REKAPITULACE ZMĚNOVÝCH LISTŮ

Stavba: MSB - adaptace skladu CO na depozitář

ZMĚNOVÝ LIST

MSB – adaptace skladu CO na depozitář

Fotodokumentace:

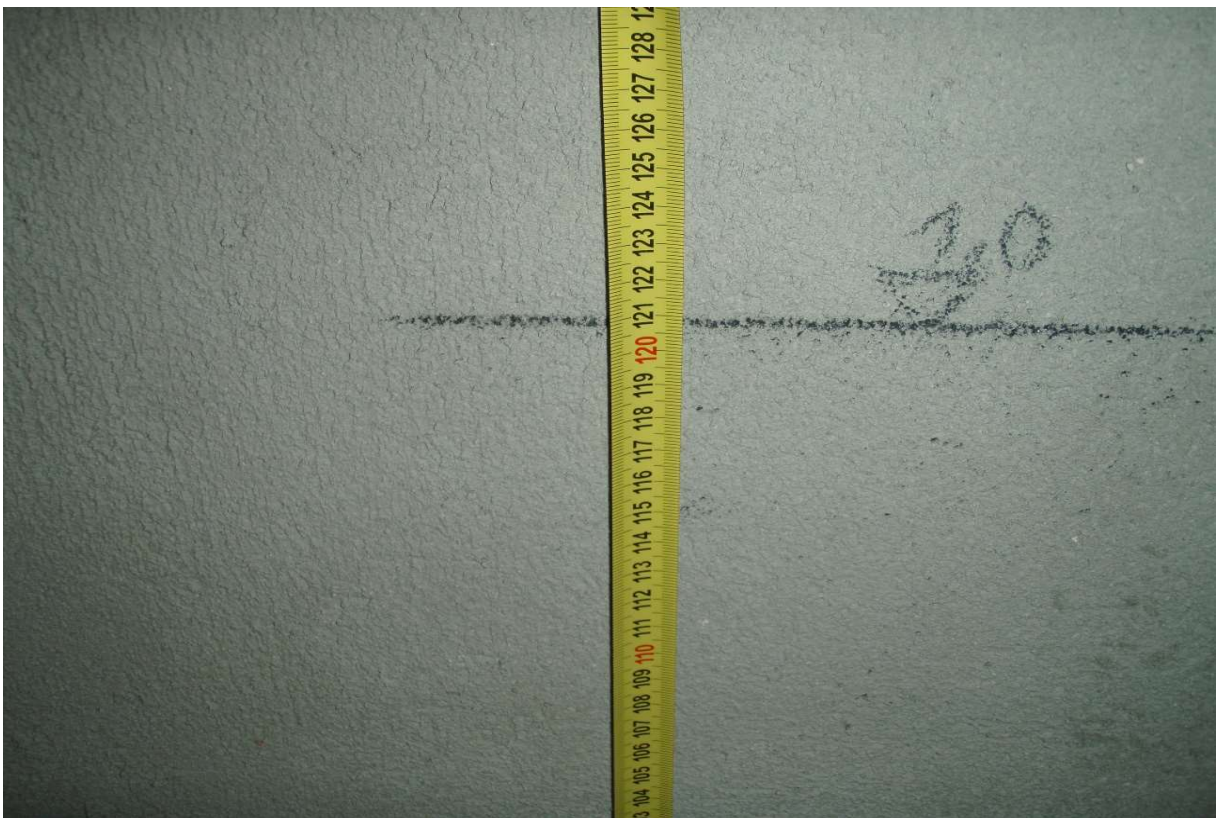
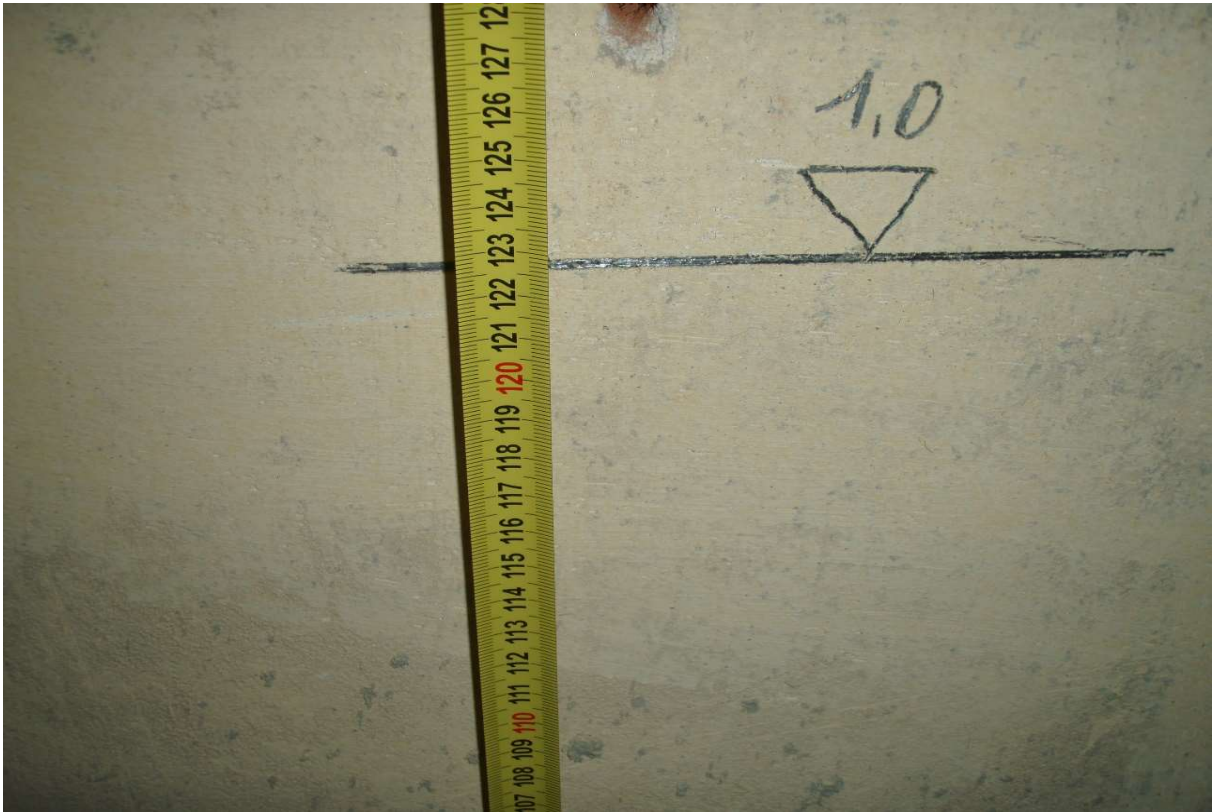
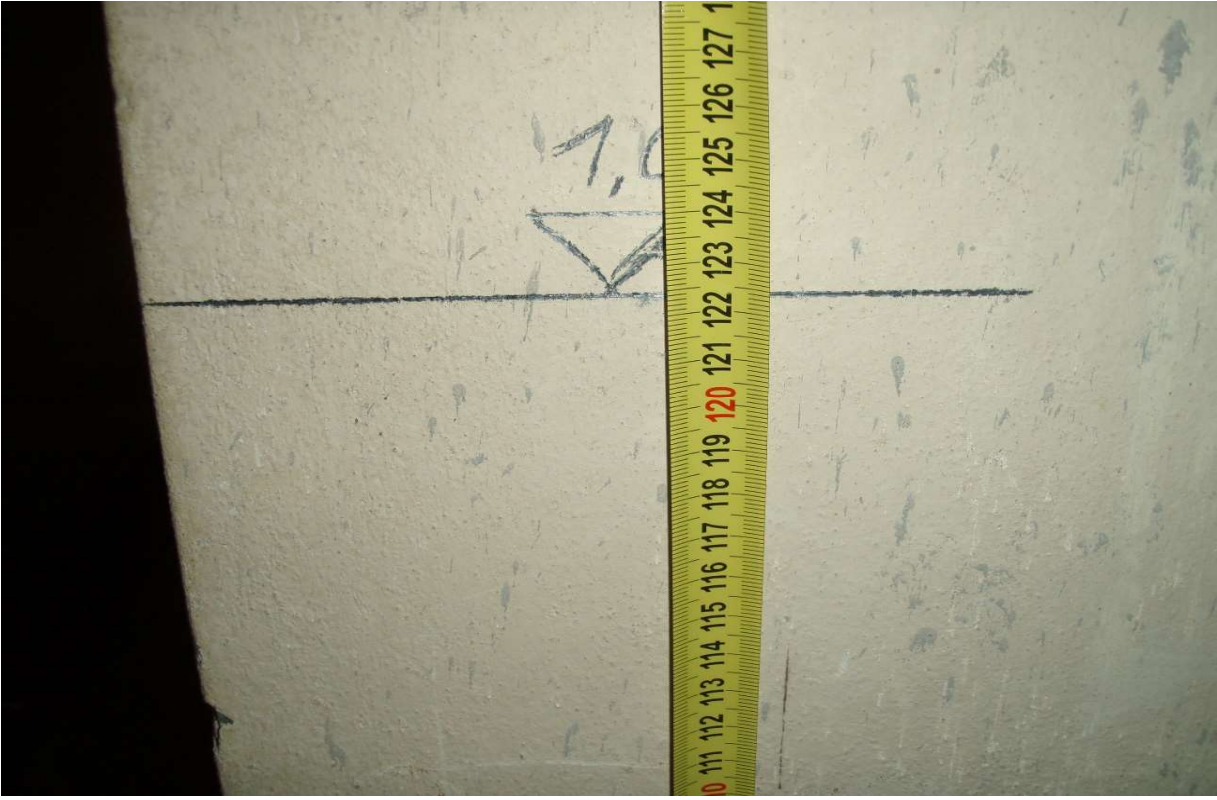
název ZL: Sjednocení výšky podlah

Sjednocení výšky podlah v 1. NP objektu.

Po přeměření výškových úrovní podlah bylo zjištěno, že garáže jsou spádovány směrem k vratům a stávající podlahy mají různé výškové úrovně. Ke sjednocení budou podlahy vyrovnány betonovým potěrem. Dojde k navýšení průměrné vrstvy o 20mm.

vyjádření projektanta : xxxxxxxxxxxxxxxx
V průběhu předprojektové a projektové fáze nebylo možné nastalé situaci předcházet (nemožnost posouzení rovinnosti podlah) a původní projektová dokumentace, která byla k dispozici, neodpovídala zcela skutečnosti. Dle zjištěného stavu bylo navrženo řešení.
podpis Datum

vyjádření TDS : xxxxxxxxxxxxxxxx
Navržená opatření jsem jako TDI bez výhrad schválil, v dané situaci vidím navržený postup jako finančně a technicky nejpříjemnější řešení. Uvažované způsobilé práce byly nezbytně nutné provést k řádnému dokončení navrhovaných opatření.
podpis Datum
